ÚZEMNÍ PLÁN MĚSTA BRNA

Textová část Odůvodnění

Kapitola 18 Rozhodnutí o námitkách (včetně odůvodnění)

Svazek Nb64 *(s osobními údaji)*

Připomínka	číslo:	4
------------	--------	---

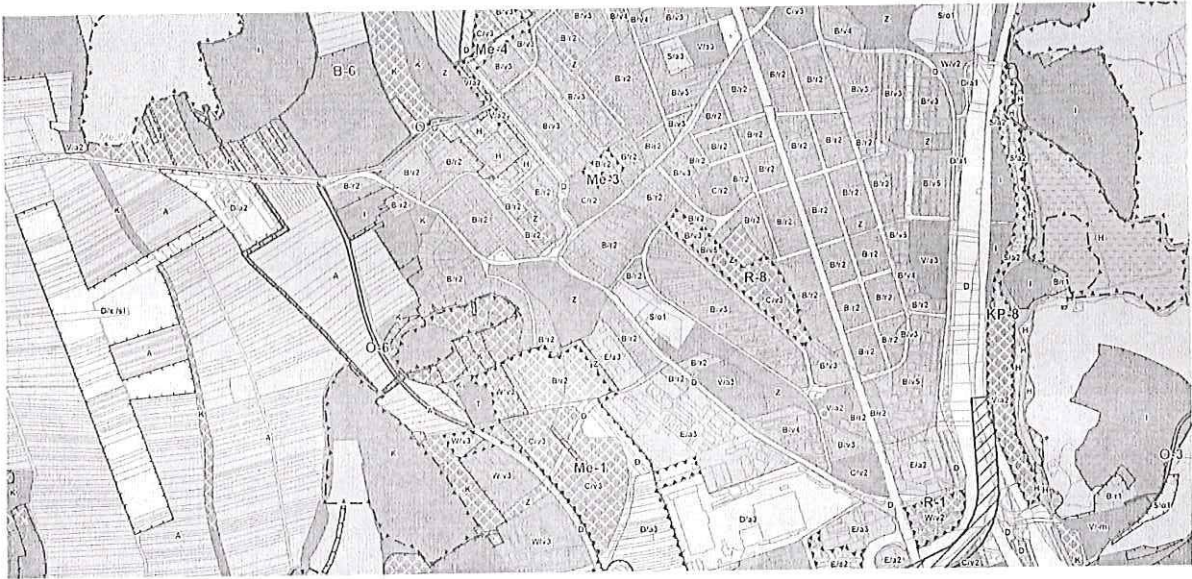
Požadují vypuštění plánovaných územních rezerv pro komunikace:
mezi ulicí Turistickou (od křižku) a ulicí Purkyňovou mezi Medláneckými kopci,
mezi ulicí Turistickou a ulicí V Újezdech.

Připomínka	číslo:	8
------------	--------	---

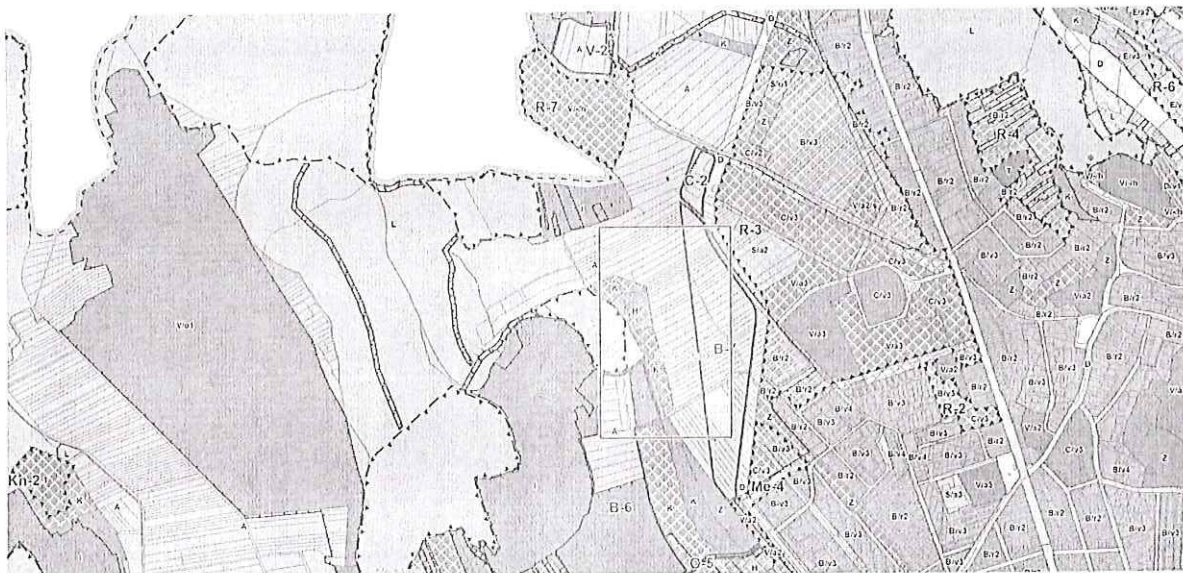
Požadují zachovat stávající stabilizovanou plochu vysazeného a vzrostlého biokoridoru kolem Medláneckého potoka jako plochu Územního systému ekologické stability (ÚSES) – biokoridor - a dle reálného stavu masivních výsadeb kolem polní cesty na pozemku p. č. 1818 v k. ú. Medláňky vymezit plochu krajinné zeleně K.

Připomínka číslo 9 (zákres)

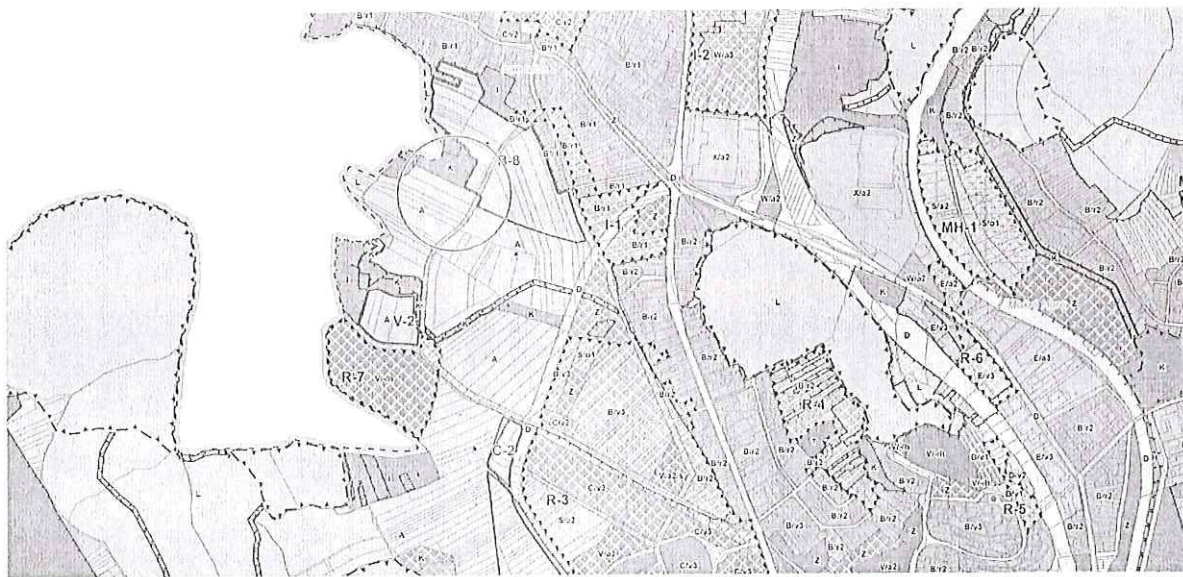
15 Požadují plochu vedle stromové kaple na pozemku p. č. 1353 v k. ú. Medlánky vymezit pro vzpomínkový háj s možností pohřbívání ke kořenům jako plochu V/x/h. **15**

Připomínka	číslo:	1
------------	--------	---

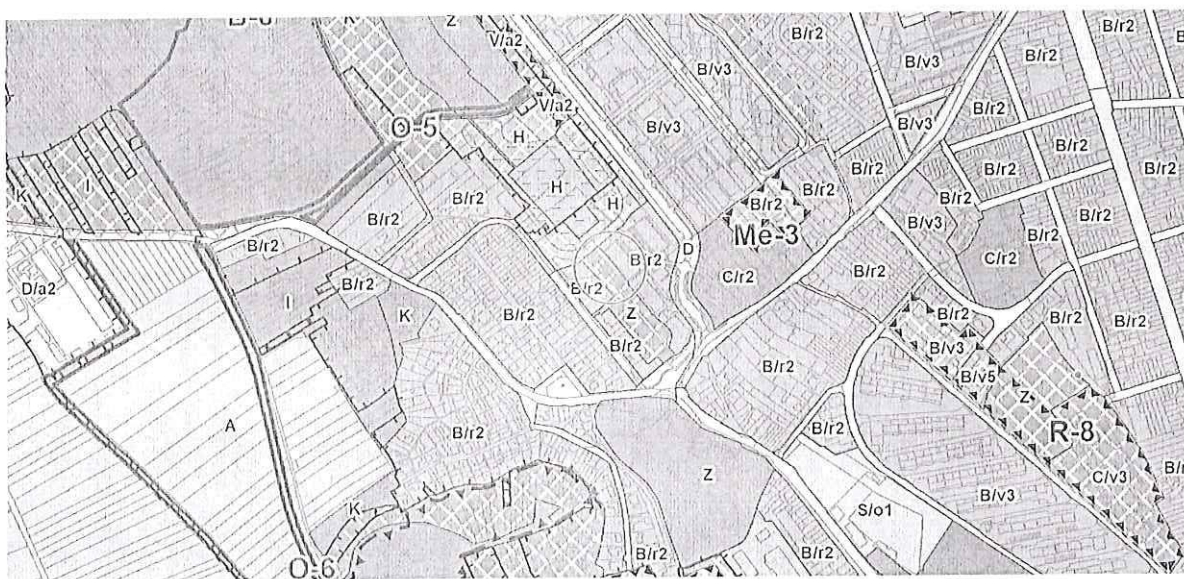
16 Požadují plochu části městských pozemků při ul. Rysova p. č. 985/1 a 985/19 v k. ú. Medlánky, kde se nachází zahrada MŠ a veřejná zeleň, ponechat jako plochy zeleně Z; v případě trvání požadavku na doplnění zástavby změnit na plochu veřejné vybavenosti V pro možnost vybudování domova pro seniory. **16**

Připomínka číslo: 1

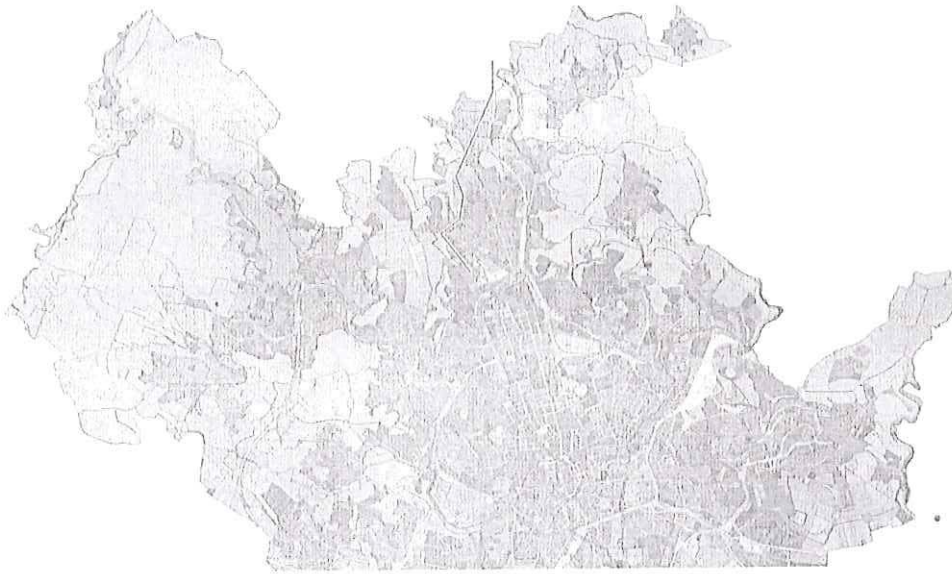
Požadují zahrnout cyklostezku spojující Technopark a Průmyslovou zónu v Kuřimi kolem kasáren v Řečkovících, Ivanovice a Českou.

Konečné vyhodnocení podání se vztahuje k výslednému řešení Návrhu nového ÚPmB: Návrh Územního plánu města Brna pro opakované veřejné projednání (06/2021) byl upraven a požadované propojení cyklostezkou Technologický park - Kuřim bylo doplněno o tuto trasu do výkresu 2.2. a Odůvodnění. Tímto je požadavek zohledněn.

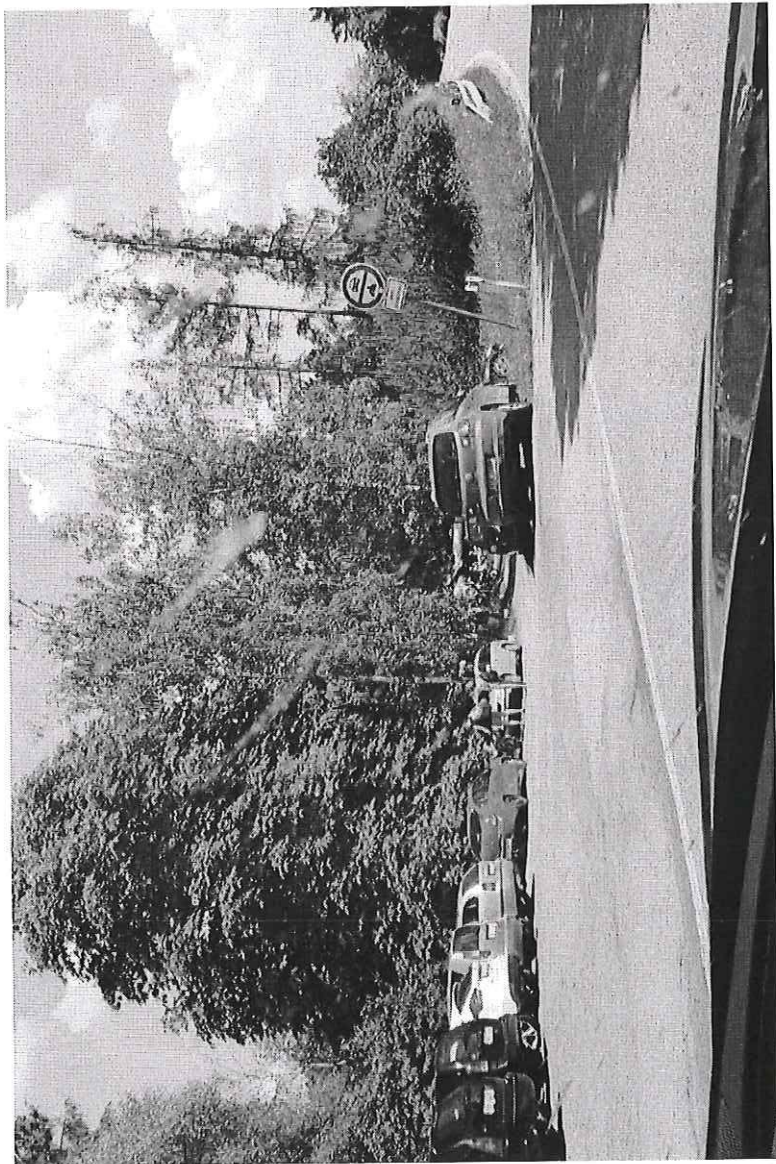
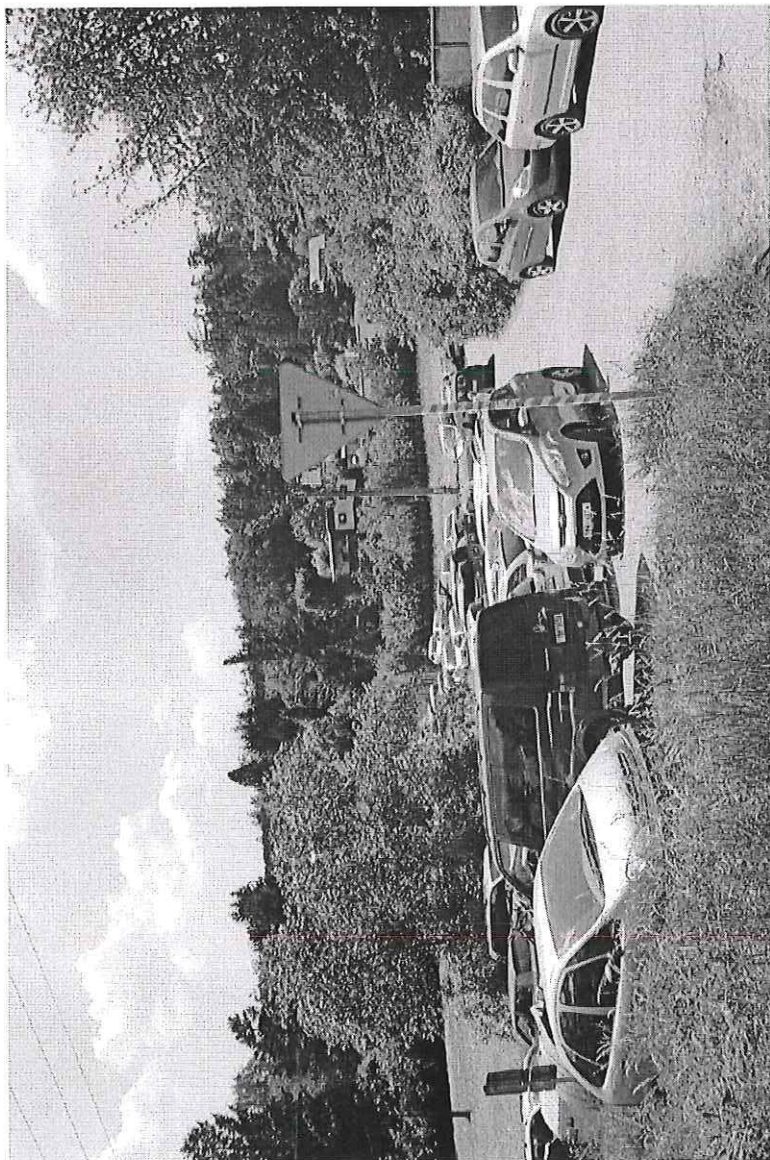
Parkeovani na myjke pozemcick 3515 / 2

parkování při komunikaci bezovčez

Stávající parkoviště u obědvárny na p.č. 4214/1
bez možnosti parkování
